UWAGI OGÓLNE:

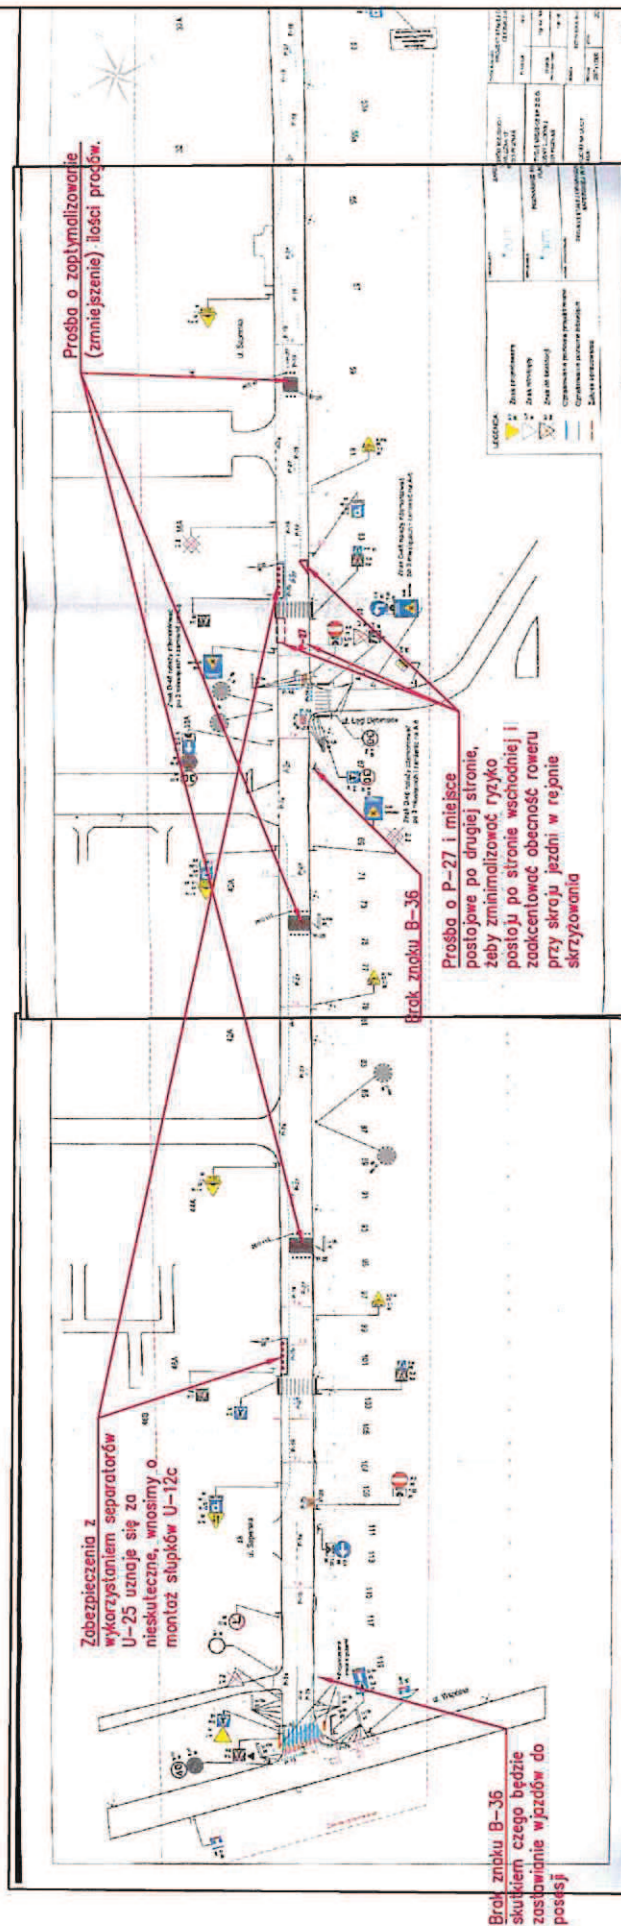
Zmienić na znak B-36
Znak B-35 będzie nagminnie
lekceważony, co w konsekwencji
doprowadzi do ciągłego parkowania
(brak realnych możliwości
egzekwowania ograniczeń stawianych
przez B-35).

Brak mat z guzami

Prośba o przesunięcie progu o 5,0m
(dalej od wyjazdu z 26)

Brak przejścia ze wschodniej części ul. Saperskiej do placu zabaw. W przypadku chęci skorzystania z bezpłatnego przejścia należałoby przejść z wózkiem dziecięcym - dystans pow. 450m. Wnosimy o 2 przejścia dla pieszych w rejonie skrzyżowania w układzie równoległym lub w układzie tzw. L-ki.

Przejsie wypada w drzewie
prośba o przesunięcie.

Prośba o zoptymalizowanie
(zmniejszenie) ilości progów.
